社團法人臺南市建築師公會

第一屆第六次法規研究委員會會議紀錄

配置圖=1:1200

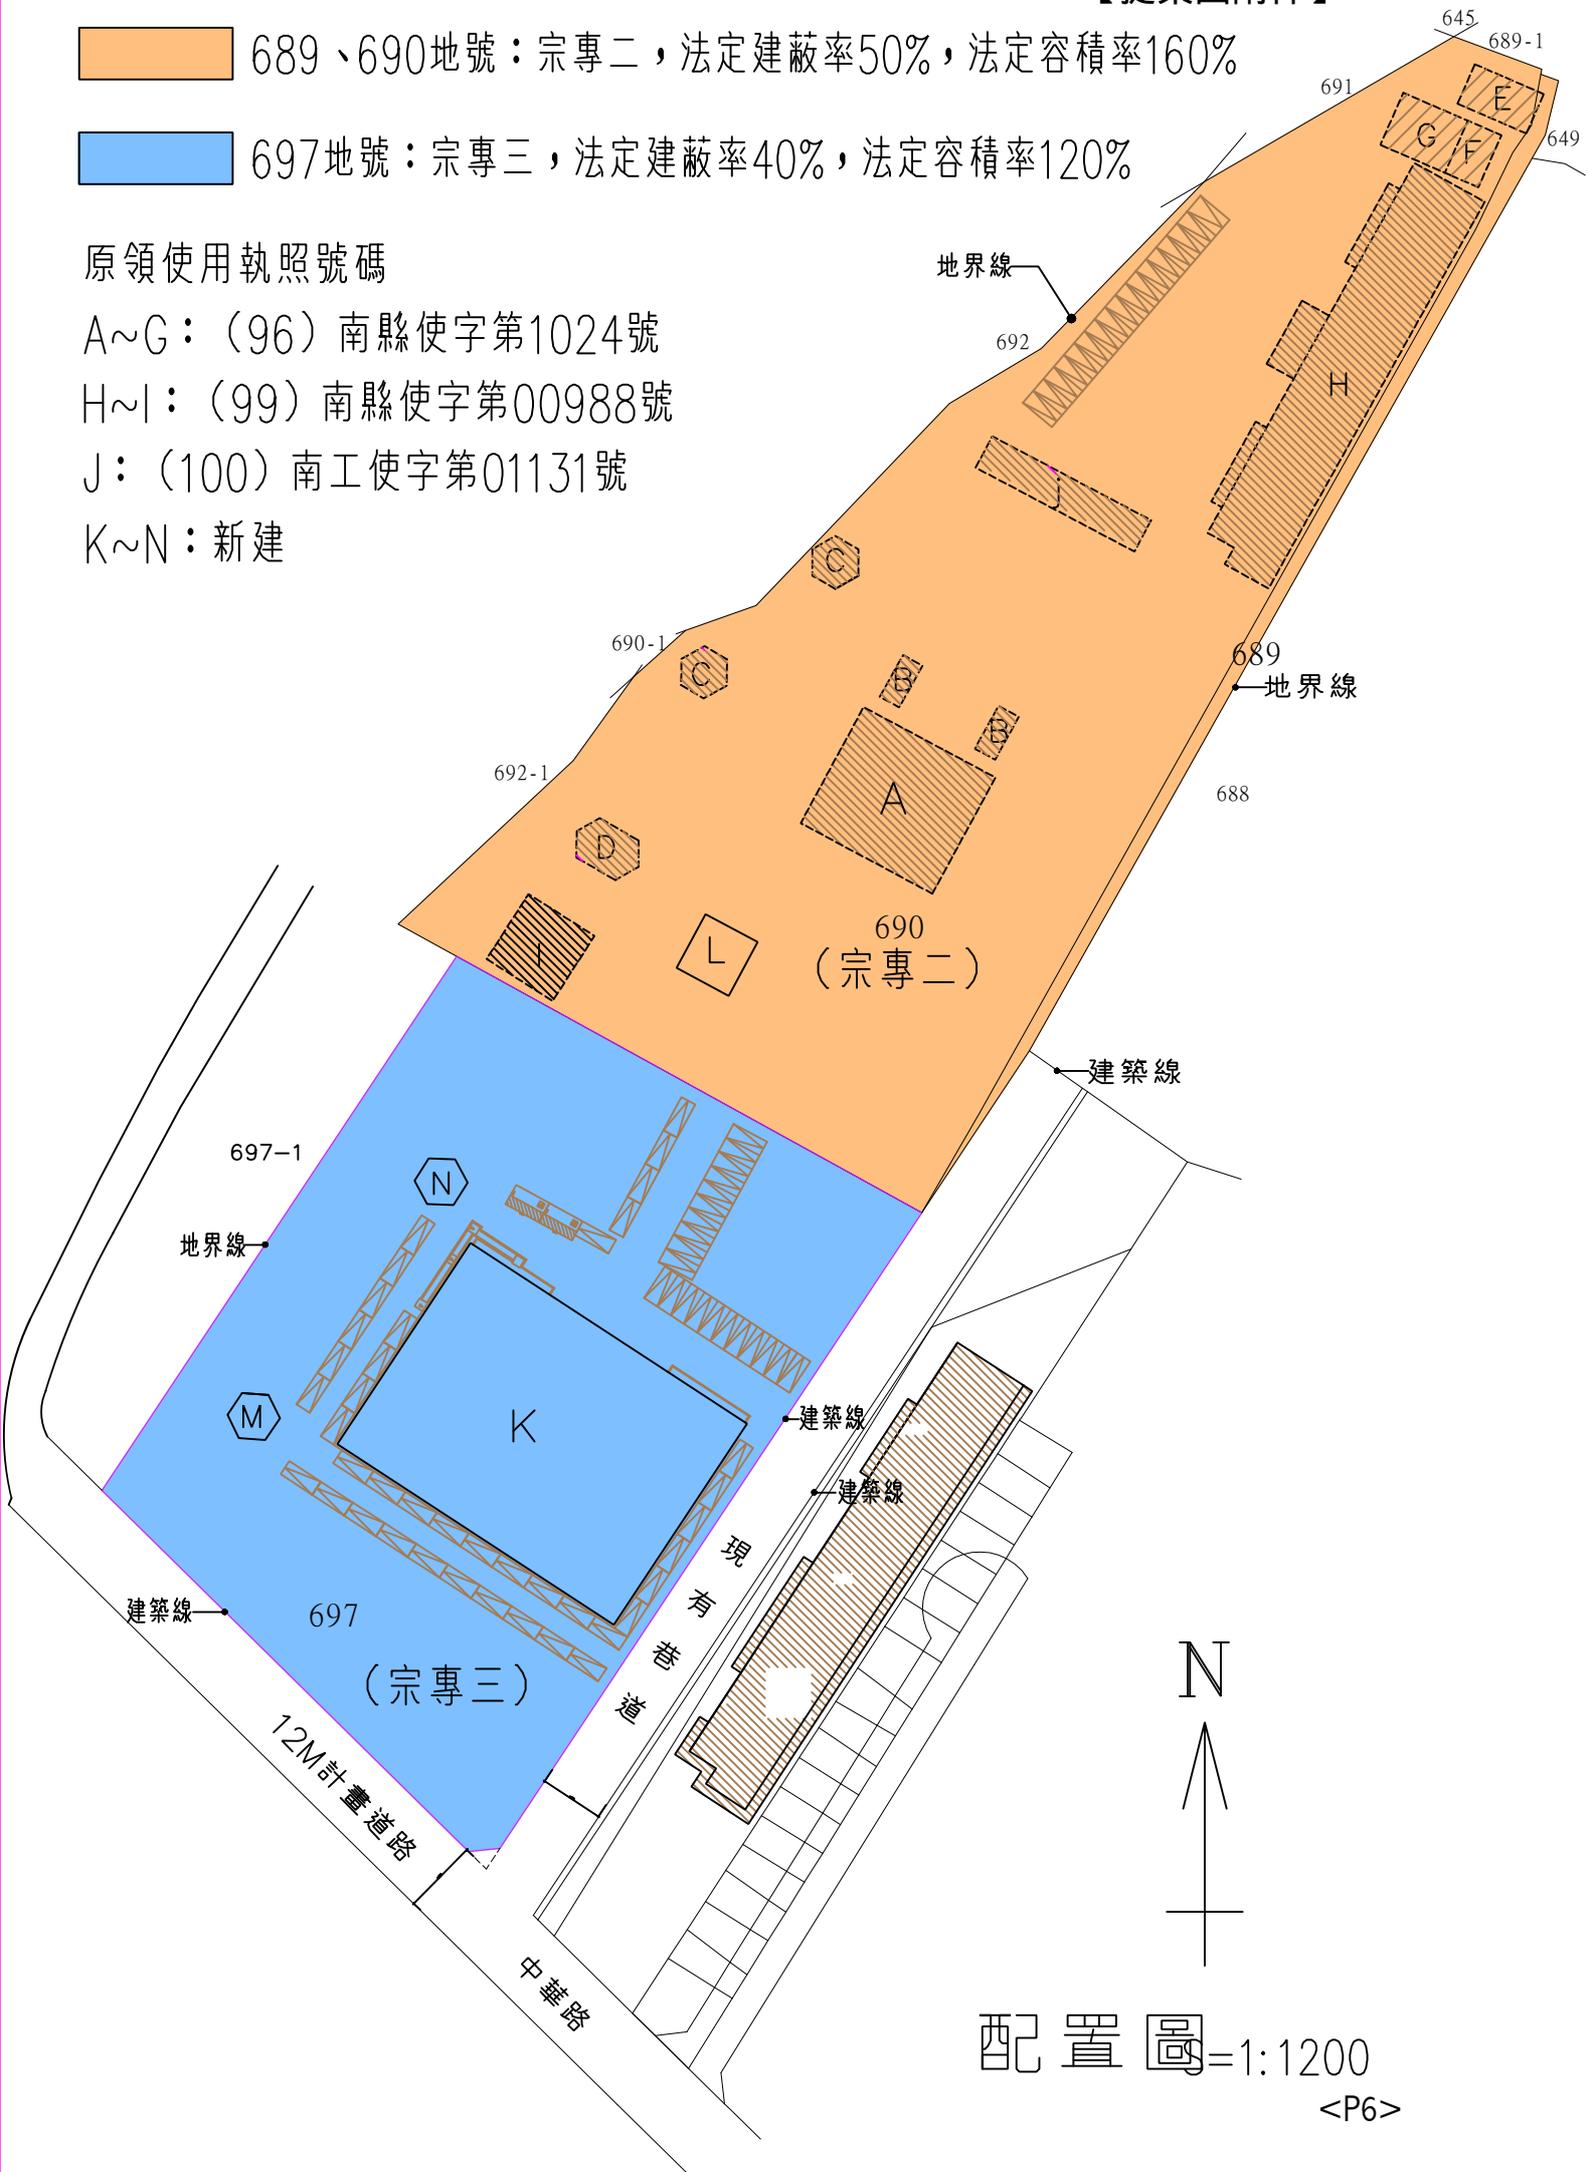
- 一、依建築技術規則建築設計施工編（以下簡稱本編）第 165 條規定，建築基地跨越二個以上使用分區時，空地及建築物樓地板面積之配置不予限制，但應保留空地面積應依照各分區使用規定，分別計算。
- 二、本案基地位於楠西區中興段 689、690 及 697 地號共三筆為宗教專用區二、三，基地面積分別為 12855.5 m²及 9500 m²合計 22355.56 m²；其法定建蔽率分別為 50%及 40%；其法定容積率分別為 160%及 120%，本案據此檢討可建建築面積、容積樓地板面積及空地配置（詳提案附件配置圖及面積計算），是否符合規定？P6-P7

- 一、本案基地同屬宗教專用區，得自由配置建築及容積樓地板面積，而無建築技術規設計施工編第 165 條之適用。
- 二、提下一次臺南市政府建造執照及雜項執照簽證項目抽查復核小組會議討論。
